KARADENİZ TEKNİK ÜNİVERSİTESİ MİMARLIK FAKÜLTESİ İÇ MİMARLIK BÖLÜMÜ

2023-2024 EĞİTİM ÖĞRETİM YILI BAHAR DÖNEMİ BİTİRME PROJESİ

ÖĞRENCİ SORULARI

ÇALIŞMA KONUSU: BUTİK OTEL

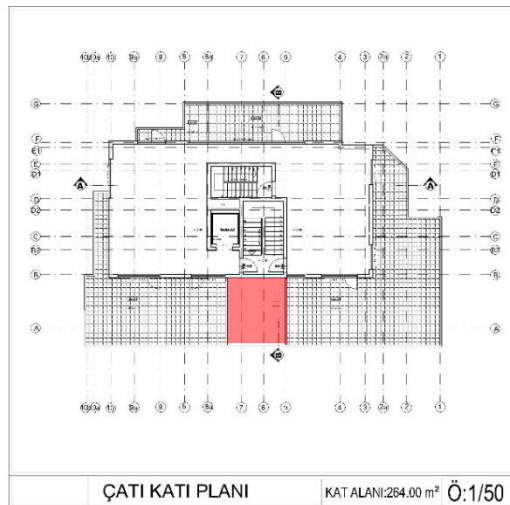
SORU-9: Verilen mekan, tasarım kararları doğrultusunda çatı katında ve/veya diğer kat balkonlarında cam balkon uygulaması yapabilir miyiz? Cephe karakteristiğine etki etmeyecek şekilde.

- Verilen çizimler esas alınacaktır.

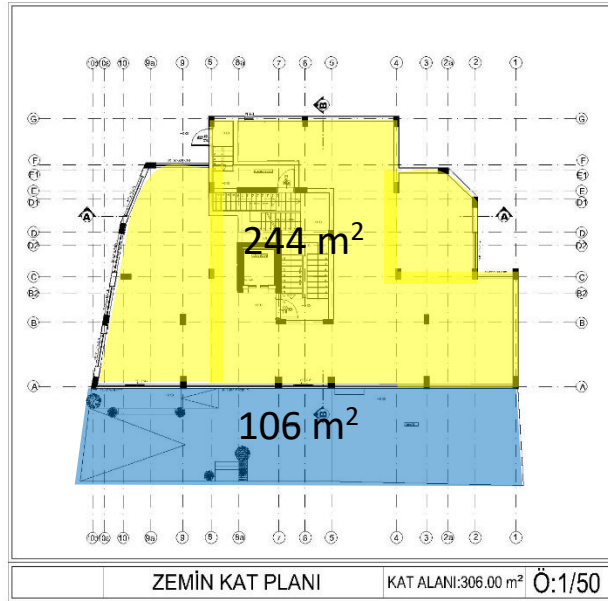
SORU-12: Verilen mekan, tasarım kararları doğrultusunda çatı katında bulunan işaretli alan anlaşılmamış ve kesitte gösterilmemiştir. Alanla alakalı bilgi verilebilir mi?

- Soruda belirtilen alan teras alanına dahildir. Kullanımı tasarımcıya bırakılmıştır.
